N **KELDER -1**
Nieuwe toestand
BA_VERBOUWING_P_N_k1_3660 Funderings- en rioleringsplan_v2

3660.24.VAN
SCHAAL 1/50

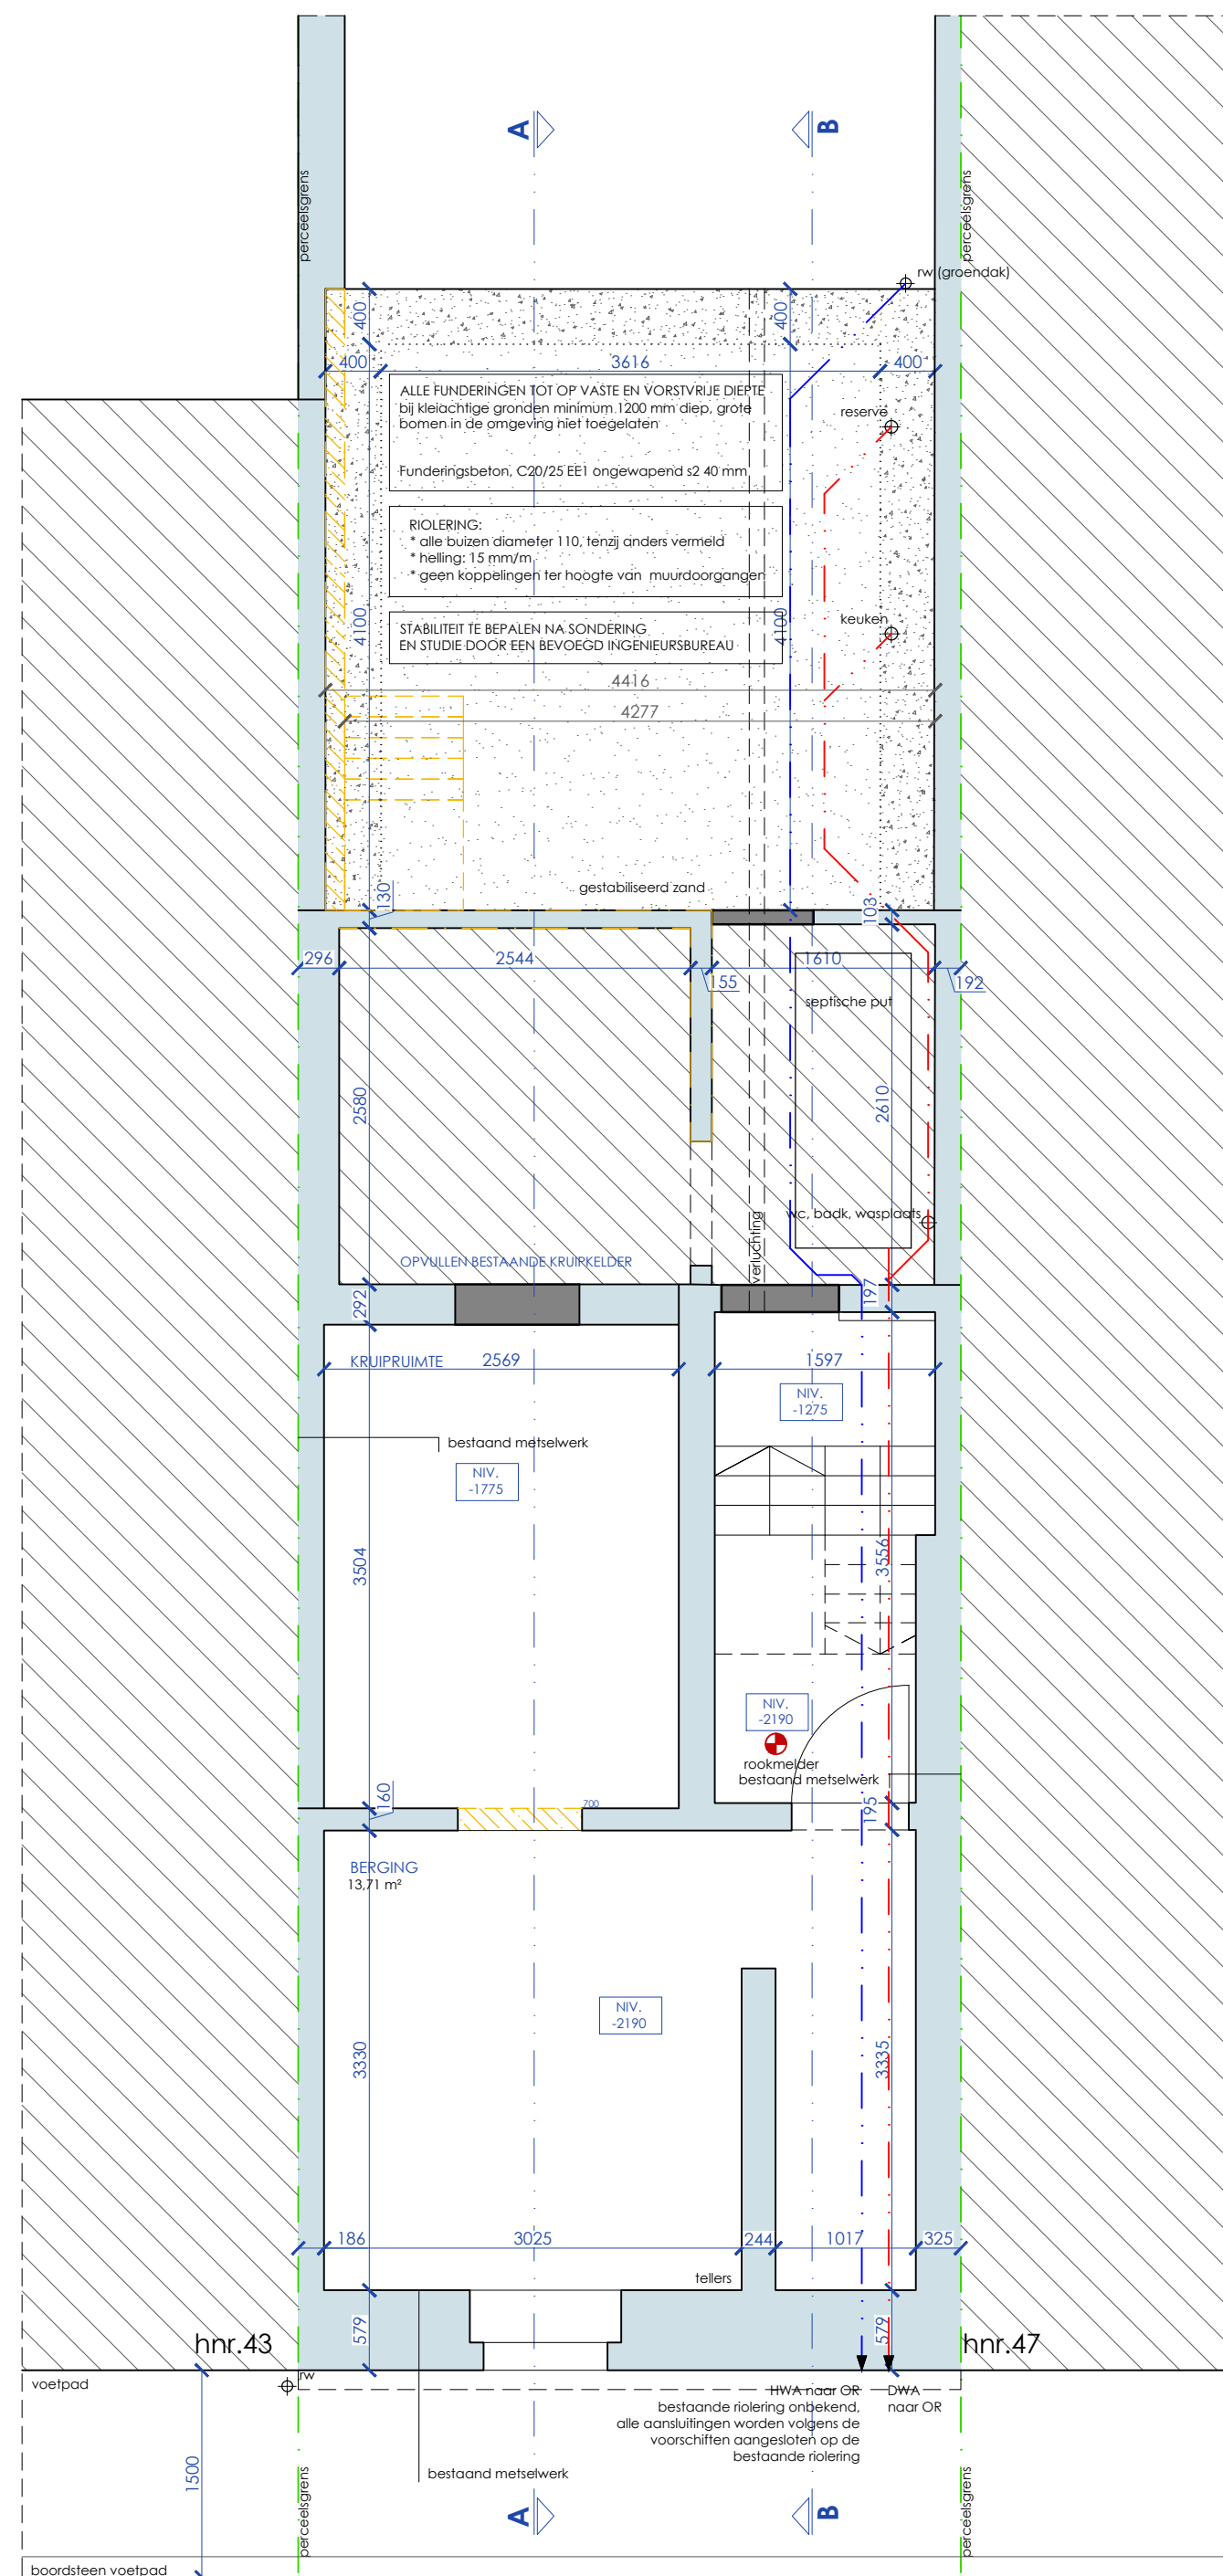
**ZIE BIJZONDERE
VOORWAARDE(N)**

Hemelwaterput / groendak:
Als compensatie voor het niet plaatsen van een hemelwaterput moeten de 2 platte daken als een groendak worden aangelegd. Het nieuwe platte dak van het bijgebouw moet als een groendak te worden aangelegd: dit is een dak dat zo gebouwd wordt dat het begroeid kan worden met planten en waar er onder die planten een buffervolume voorzien is van minimaal 35 liter per m².

Septische put
Er moet blijvend voorzien worden in een septische put. Alle en enkel de toiletten zijn hierop aan te sluiten.
